To: [REDACTED]@ gelderland.nl]
From: [REDACTED]
Sent: Wed 11/2/2016 9:06:16 AM
Subject: Re: Ontwerp Verkeersbesluit N302 Kootwijk-Ermelo
Received: Wed 11/2/2016 9:06:52 AM

Bij deze het ontwerp-verkeersbesluit voor de maatregelen die genomen gaan worden op de N302.

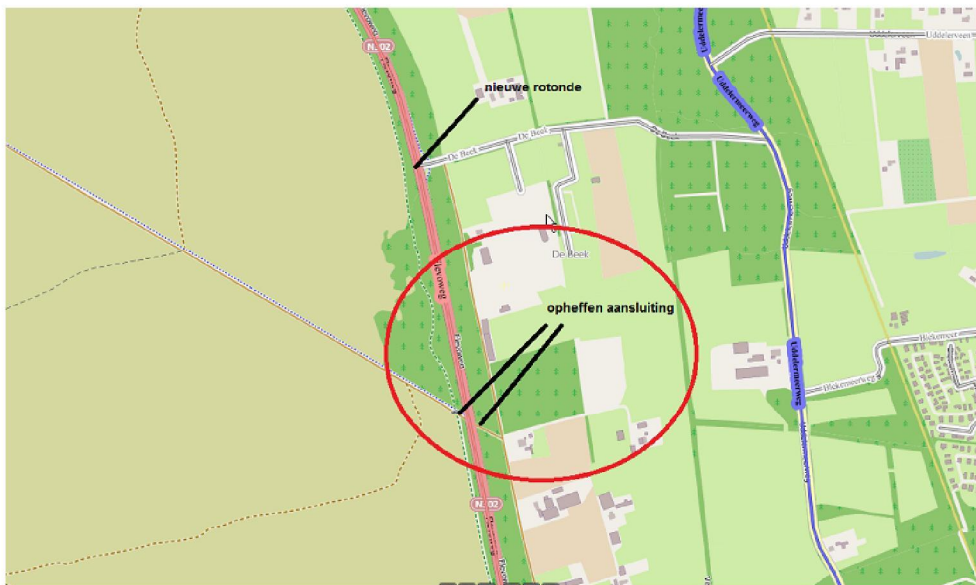
Excuus voor de late reactie. Voor de rotonde zijn alle besluiten opgenomen, echter de oude oversteek voor de KNHS moet opgeheven worden.
Dit is de plek waar nu de paard en wagens oversteken. Zie onderstaand weergave van de locatie. Aan beide zijden van de weg komt geen aansluiting meer.
